Oggetto: Cabinovia metropolitana Trieste – Porto Vecchio – Carso – Progetto di Fattibilità Tecnica ed Economica integrato ai fini dell'affidamento congiunto di progettazione ed esecuzione dei relativi lavori – Osservazioni TPLFVG

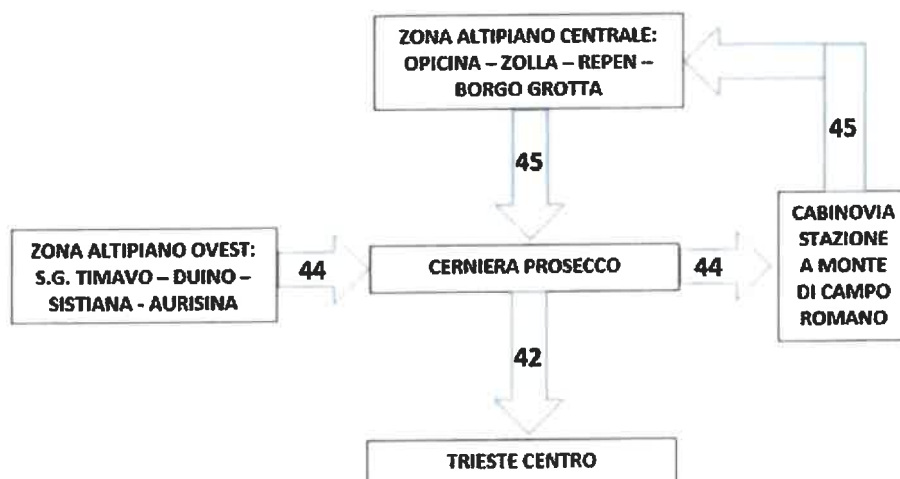
Stante la situazione attuale del progetto di fase preliminare, la scrivente reputa necessario introdurre e prevedere tutti quei dispositivi che non precludano una progettazione diversa da quella attuale del Tpl. In particolare, preme sottolineare la situazione viabilistica della stazione a monte di Campo Romano. Attualmente la viabilità della zona non consente di effettuare né fermate né tantomeno istituire nuovi capolinea, inoltre risulta impossibile effettuare inversioni di marcia in direzione "Trieste centro" qualora si provenisse dalla medesima direzione (vedi fig.)

In zona stazione a monte dovrebbero essere previsti almeno 3 stalli bus da 18 mt. di cui 1 per istituire una fermata a richiesta (presumibilmente linee 4 e 39/), mentre gli altri 2 per l'istituzione di 2 capolinea (presumibilmente per le linee 42 e 51).
